Maintenance système TSI N°80060

ATTESTATION DE VERIFICATION DU SYSTEME DE PROTECTION ET D'EXTINCTION INCENDIE DES ZONES DE CUISSON

Modèle : SYSTEME DE PROTECTION INCENDIE TSI « 3.0 simple »

Sur le site de : AIRE DE VATAN CHAMPS D'AMOUR TSI 3,0 4 pts PHILEAS
ROUTE A20 PHILEAS
CDPF037668
36150 / MEUNET SUR VATAN

Vue générale du piano

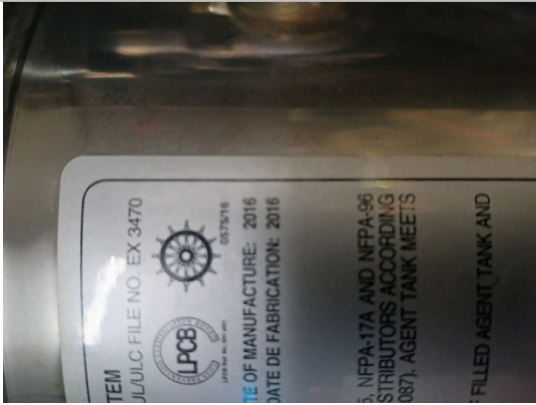
Photo du réservoir		
Le système est il raccordé électriquement?	Oui	
Indiquez la coupure ou le déclenchement	Tgbt	
Le système est il fonctionnel?	Oui	
Système conforme aux règles du fabricant ?	Non	
Pourquoi?	Modification installation non conforme hauteur poignée 1m545 hauteur conforme entre 1m et 1m50 . Friteuse 409x405 buse 230 h 1m02 non conforme remplacement par buse 3n et modifier la hauteur buse .	
Aviez vous un changement de réservoir à faire en même temps que votre maintenance?	Non
